Zlepšení kvality vod horního povodí řeky Moravy - II. fáze

změnový list č.	Datum předložení	20. 10. 2015
Ev.č.	ZL-137-S-Z-SO 3.010	Datum schválení

Iniciační dopis ID-137-S-Z-SO 3.010 - Změna trasy stoky C

Změna trasy stoky C

SITUACE M 1:500

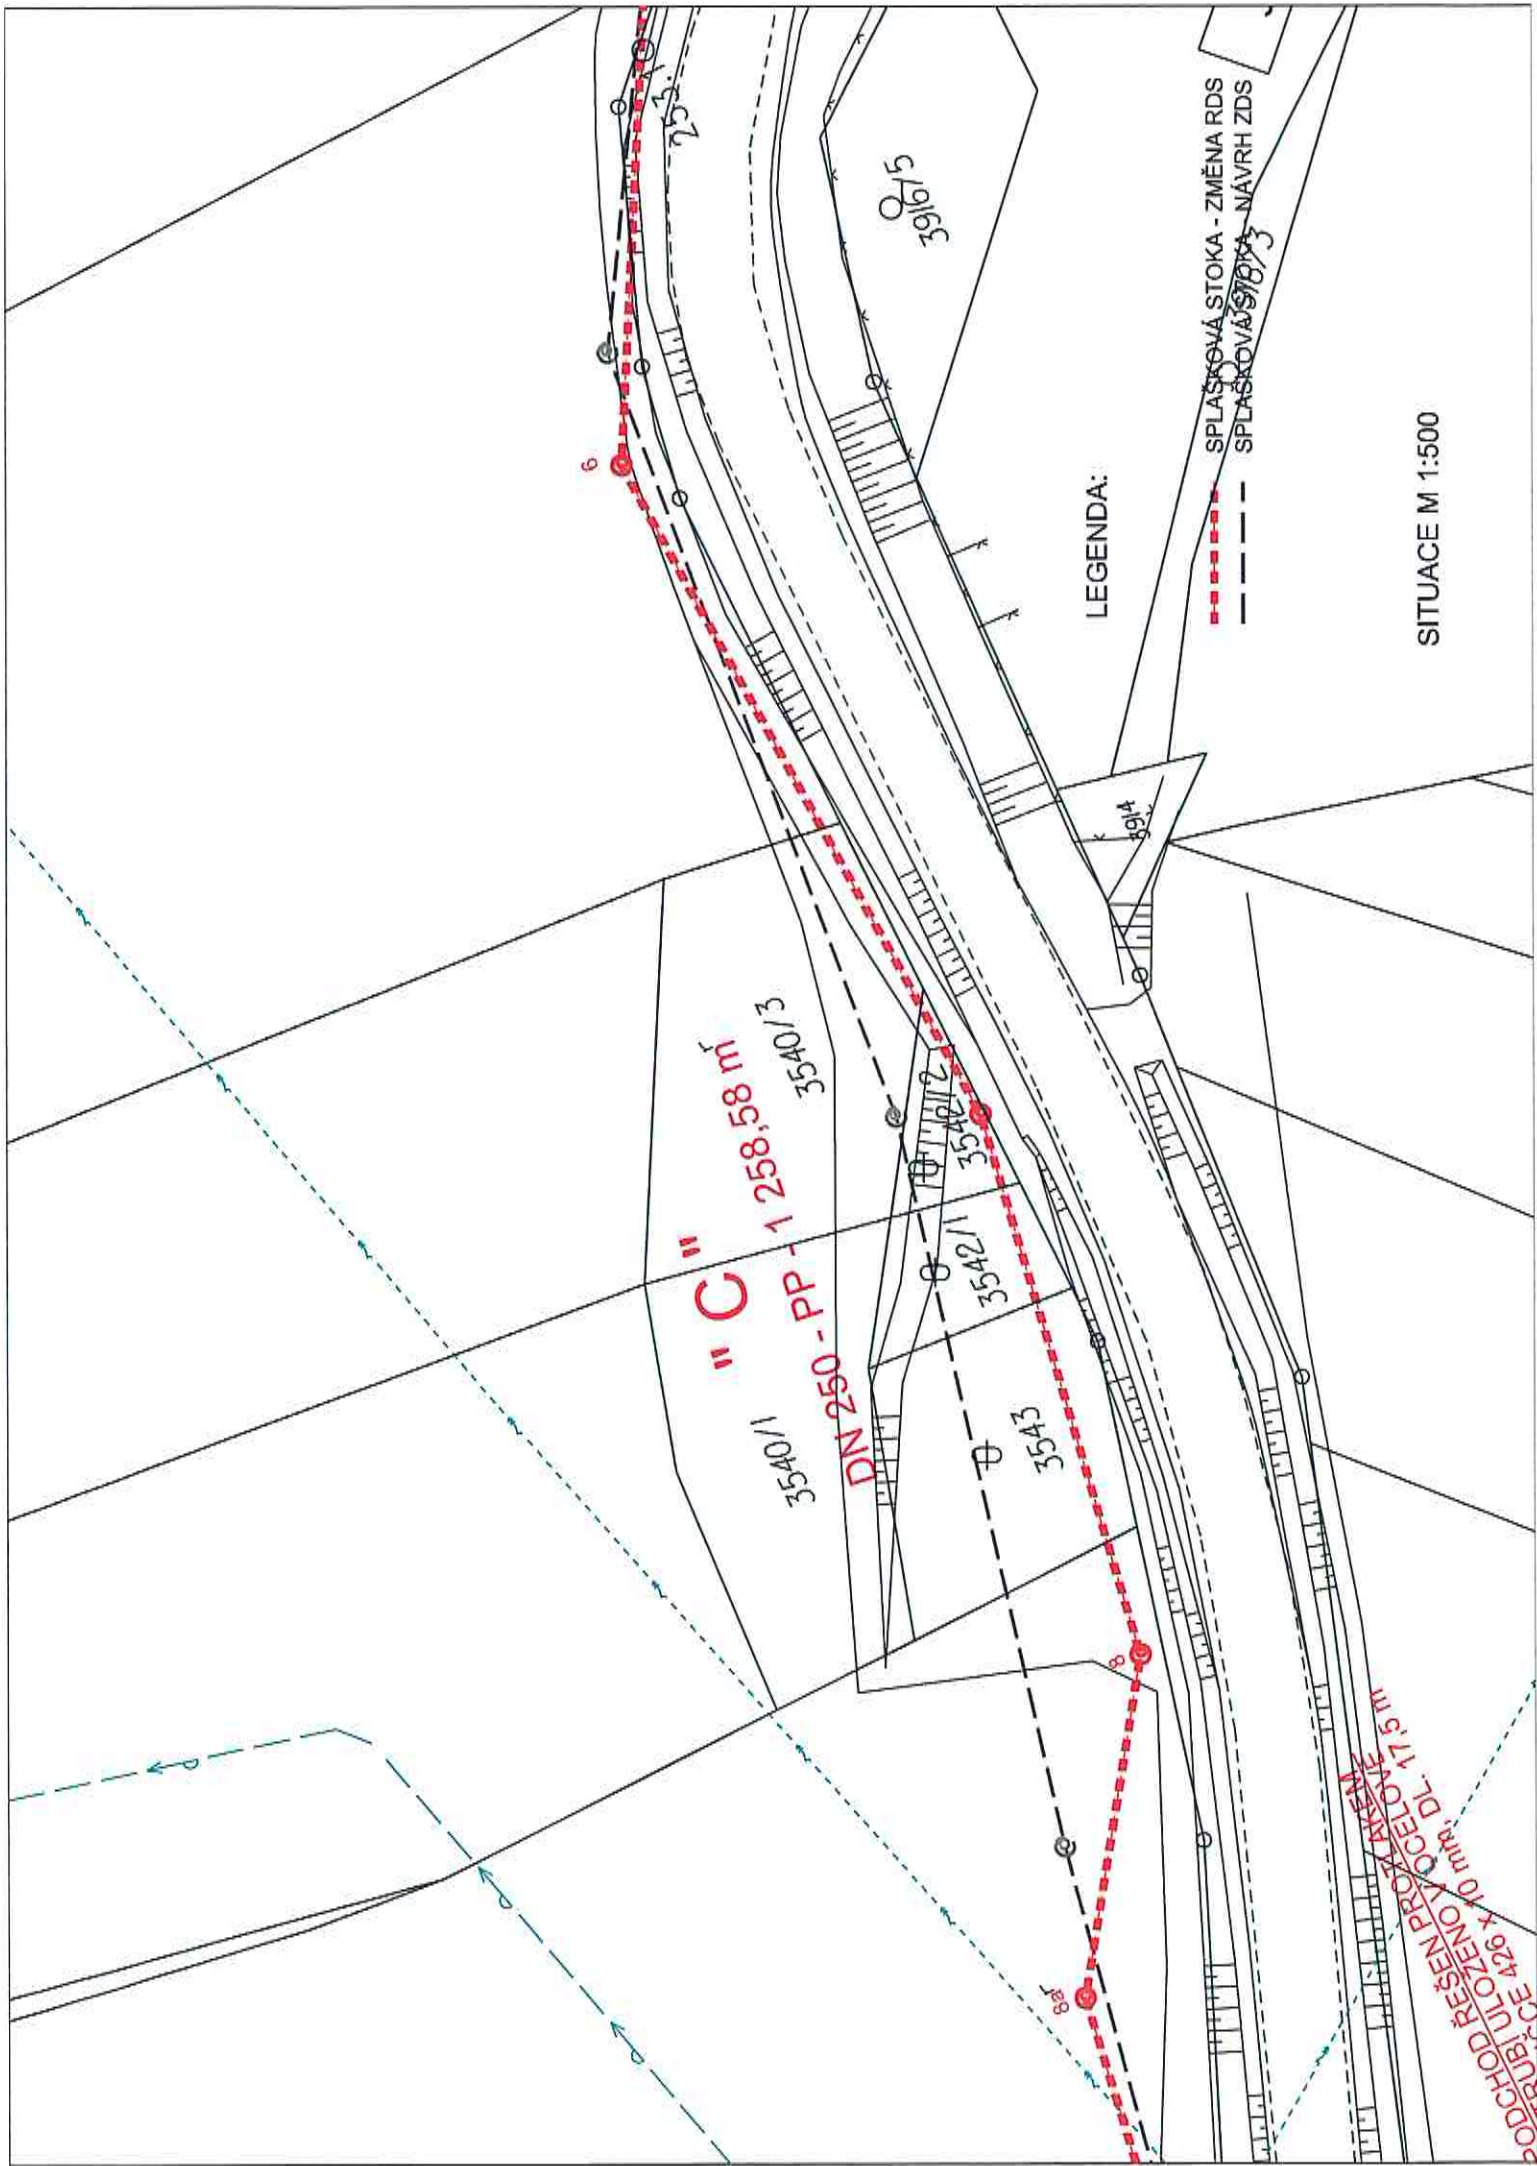
Aktuální stav: Majitelé pozemků a nově vybudovaných nemovitostí dotčených výstavbou stoky C požadují změnu trasy stoky, tak aby jejich pozemky a nemovitosti byly výstavbou stoky dotčeny v co nejmenším rozsahu.

Návrh řešení: Umístit trasy stoky tak, aby majitelé pozemků a nemovitostí zasaženy výstavbou a umístěním stoky byli spojeni. Trasy stoky bude muset být vedena v krajské komunikaci ve větším rozsahu.

- SPLAŠKOVÁ STOKA - ZMĚNA RDS
- SPLAŠKOVÁ STOKA - NÁVRH ZDS

Z pozice generálního projektanta s návrhem změny souhlasíme, neboť vzniklou situaci nebylo možno předvídat. Bez úpravy trasy stoky C by nebylo možno kvůli odporu majitelů pozemků pokračovat ve výstavbě stoky C.

Projektant s návrhem změny souhlasí, neboť vzniklou situaci nebylo možno předvídat. Bez úpravy trasy stoky C by nebylo možno kvůli odporu majitelů pozemků pokračovat ve výstavbě stoky C.

- S navrženým řešením souhlasíme.
